Hoogheemraadschap van
Rijnland

Legger oppervlaktewateren 2018

Nota van beantwoording

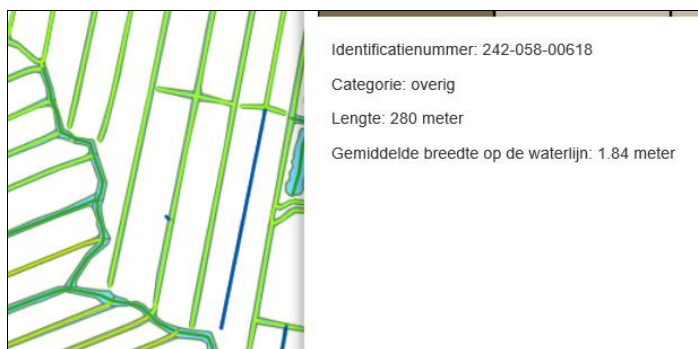
Deze watergang is in de legger herziening van 2013 (vastgesteld in 2014) in de legger gekomen als nieuw gegraven overige watergang. Maar dit is volgens ons een primaire watergang. Staatsbosbeheer is hier niet verantwoordelijk voor het onderhoud.

Oppervlaktewater 180-058-07413:

Dit betreft een in 2012 vergunde verlegging van het primaire oppervlaktewater. De provincie heeft toen de verlegging gedaan. In de ontwerp legger is dit nog niet goed weergegeven. In de definitieve legger krijgt dit oppervlaktewater de status primair, met Rijnland als onderhoudsplichtige.

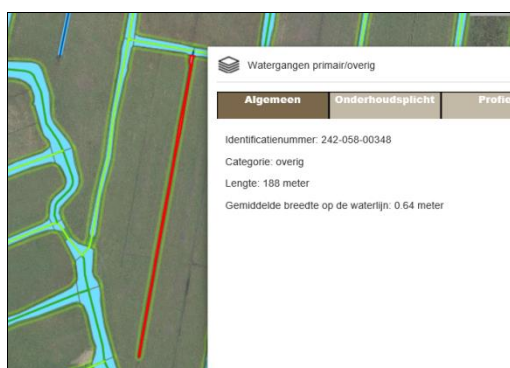
Deze ondiepe droogvallende greppel hoort niet in de legger thuis. Hij wordt wel jaarlijks geschoond.

Deze brede greppel staat niet in verbinding met oppervlaktewater en hoort niet in de legger thuis.

Op de luchtfoto van 2007 is dit al een greppel en is dus ten onrechte in onze legger opgenomen. Dit wordt aangepast in de definitieve legger.

Dit is geen greppel maar een al sinds lange tijd bestaand oppervlaktewater met een gemiddelde breedte van bijna 2,45 meter. Dit oppervlaktewater blijft dan ook in de legger staan.

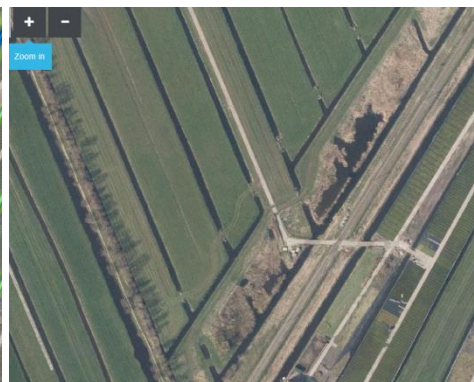
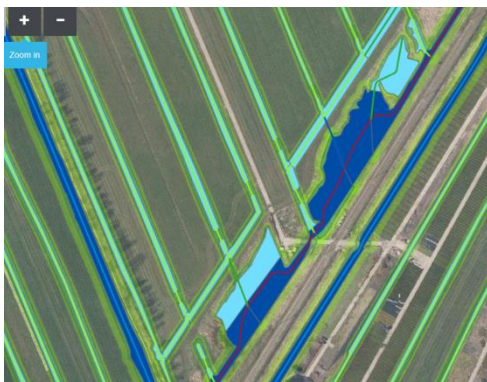
Dit is een niet-watervoerende greppel en hoort niet in de legger thuis.

Deze drooggevalen greppel in Westeinde hoort niet in de legger thuis. Het betreft 045-058-00574, 045-058-00599 en 045-058-00647.

Dit oppervlaktewater staat in open verbinding met de rest van het watersysteem. Op de luchtfoto van 2007 is het gewoon een watervoerend slootje. Op recente luchtfoto's is te zien dat de sloot inmiddels behoorlijk is dichtgegroeid. Dit oppervlaktewater blijft dan ook in de legger staan.

Op de luchtfoto 2007 stond hier wel water, maar is inmiddels helemaal verland. Heeft voor het watersysteem weinig nut. Wordt dan ook uit legger verwijderd.

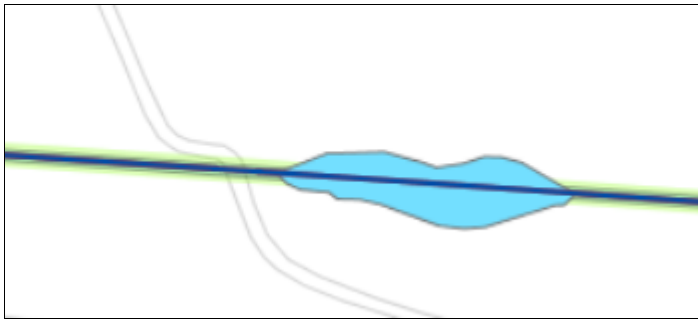
249-058-00829 heeft geen duiker aan de oostkant, deze sloot loopt dood.

249-058-00829, langs de natuurvriendelijke oever vindt geen beheer in de watergang plaats. De doorstroming blijft behouden.

249-058-01261, langs de natuurvriendelijke oever 20% begroeiing laten staan. Dit is al schriftelijk afgesproken met de gebiedsmanager van Rijnland.

Wordt aangepast. Laatste stukje van de as afhalen en duiker op 'niet meer aanwezig' zetten. De watervlakken van de natuurvriendelijke oever worden als natuurvriendelijke oever opgenomen en het oppervlaktewater zelf gewoon door laten lopen in het midden.

De natuurvriendelijke oever is al als afzonderlijk vlak opgenomen. Het oppervlaktewater in de legger gaat alleen over het watervoerende deel en dat is al heel smal hier.

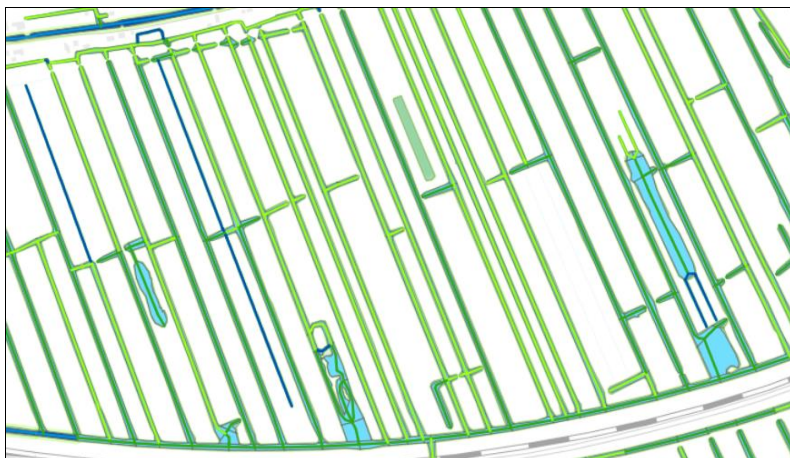
249-058-02319, de sloot ten noorden van het speleiland mag verlanden. Deze wordt gefaseerd uitgemaaid. De sloot loopt aan de noordkant niet door, zie de luchtfoto. 20% van de vegetatie laten staan.

249-058-02040: klein stukje van 17 meter, hier ook 20% van de vegetatie laten staan. De doorstroming blijft behouden.

Hier is iets misgegaan. Dit oppervlaktewater ligt niet bij het speeleiland. Het oppervlaktewater wat wordt bedoeld is 249-058-02337. Dit was een fout in de koppeling van het vlak aan de as.

Betreffende oppervlaktewater is onderdeel van de speelplek en wordt dan ook uit de legger gehaald.

Als de wens aanwezig is om op bepaalde locaties meer begroeiing te laten staan, dan dienen hier nadere (maatwerk) afspraken met Rijnland over te worden gemaakt.

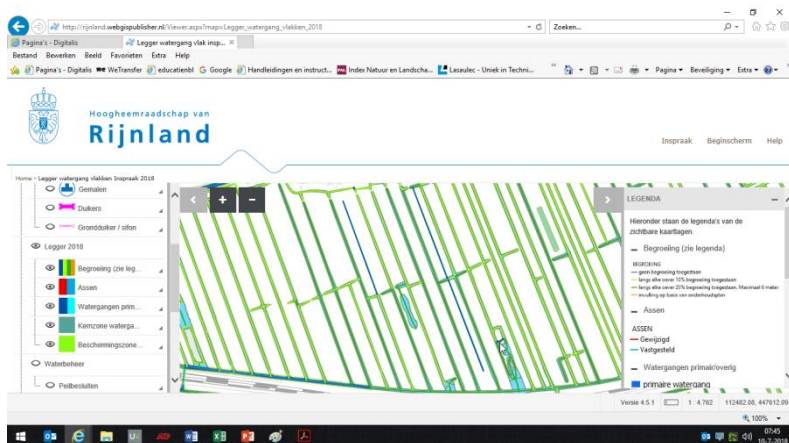
Enkele ondiepe greppels in polder Stein staan donkerblauw op kaart, met een voorgeschreven profiel, en geen begroeiing toegestaan. Dit klopt niet (is op luchtfoto te zien).
Het betreft 254-058-00284, -01566, -01563, -00240 en -00759

Nummer 254-058-00913. Bij de aanwijzer staat “geen begroeiing” aangegeven. Op deze plaats ligt geen sloot.

Dit zijn inderdaad greppels. Ze worden uit de legger gehaald.

Dit is een beetje een vreemd gebied, met dichtbegroeide eilanden. Op de foto 2007 was hier duidelijk water te zien maar op de 2017 luchtfoto is het deels verland. Goede kans dat hier nog meer gaat verlanden waarmee er oppervlaktewater verdwijnt. Hierover dienen nadere (maatwerk) afspraken met Rijnland te worden gemaakt.

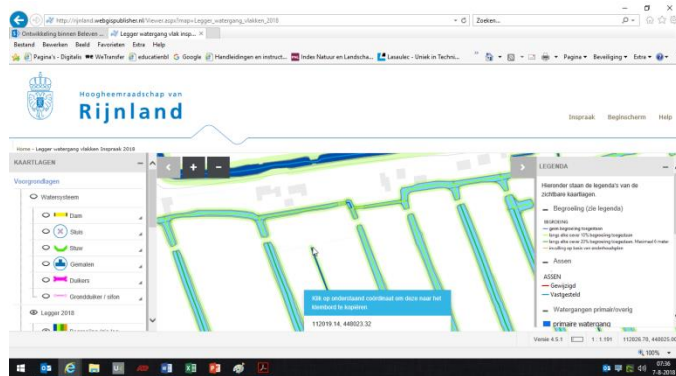
Bij de aanwijzer is een sloot aangegeven rondom een eilandje. Deze wordt ieder jaar geschoond met de maaikorf, maar is zeer smal. (< 1 m1)

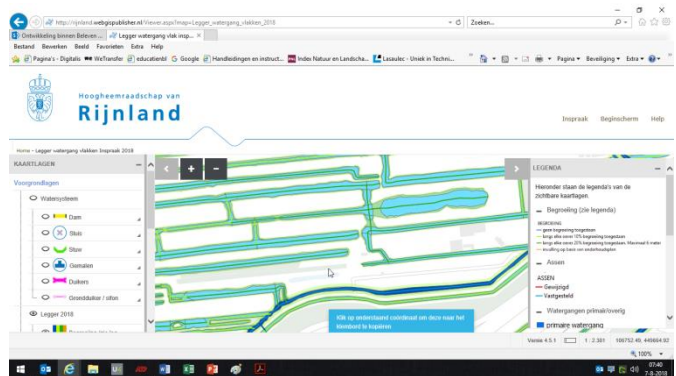
Overdwars bij de aanwijzer is een sloot gegraven in 2015. Dit is al meerdere malen aangegeven bij Rijnland. Breedte wateroppervlak is 3 m1.

Dit oppervlaktewater was nog niet bij Rijnland bekend. Betreffend oppervlaktewater hebben we nu wel geregistreerd, zodat het bij de volgende karteringsronde kan worden ingemeten. Vervolgens wordt het bij een volgende actualisatie van de legger in de legger opgenomen.

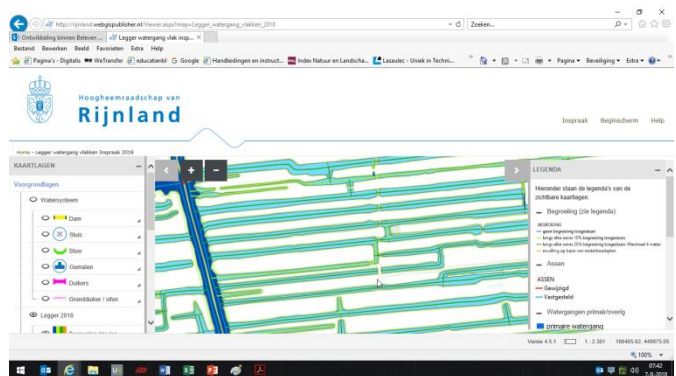
In de polder Bloemendaal is de gegraven sloot niet opgenomen en ingetekend. Ter hoogte van de aanwijzer.

Oppervlaktewater is bekend. Bij de vorige kartering is een deel van het oppervlaktewater niet meegenomen doordat deze slecht zichtbaar is op de luchtfoto. Dit zal bij een volgende leggeractualisatie worden meegenomen.

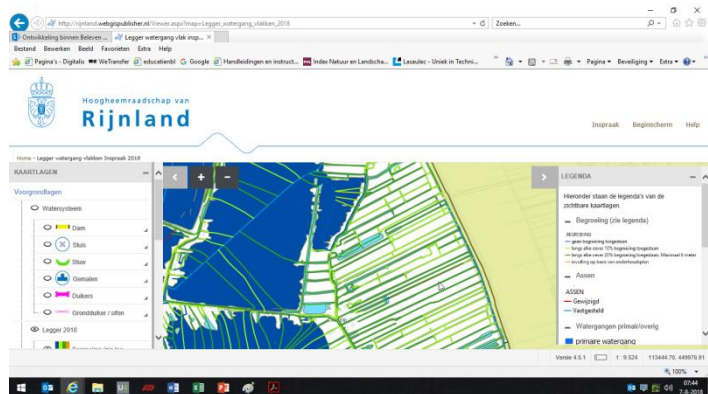
Bij de aanwijzer is ook een sloot gegraven, dit is gemeld bij Rijnland.

Op de luchtfoto 2017 is dit oppervlaktewater nog niet zichtbaar. Dit zal bij een volgende leggeractualisatie worden meegenomen.

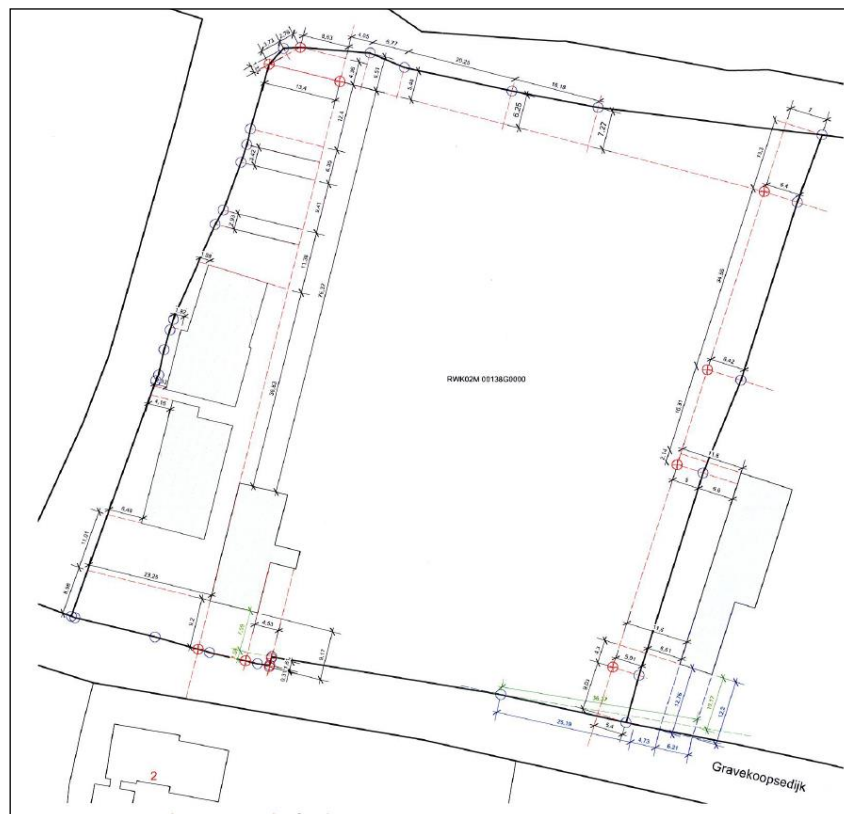
Het gaat om oppervlaktewater 445-058-00012. Bij het intekenen van dit oppervlaktewater is het linkerdeel samen met het rechterdeel als één water opgenomen. Vandaar de gemiddelde breedte. Het rechterdeel heeft een breedte van slechts 1,50 meter. Kortom: het betreft een greppel die geen functie heeft voor het watersysteem. Deze greppel wordt uit de legger gehaald. Het linkerdeel blijft wel in de legger staan.

De greppel wordt uit de legger gehaald.
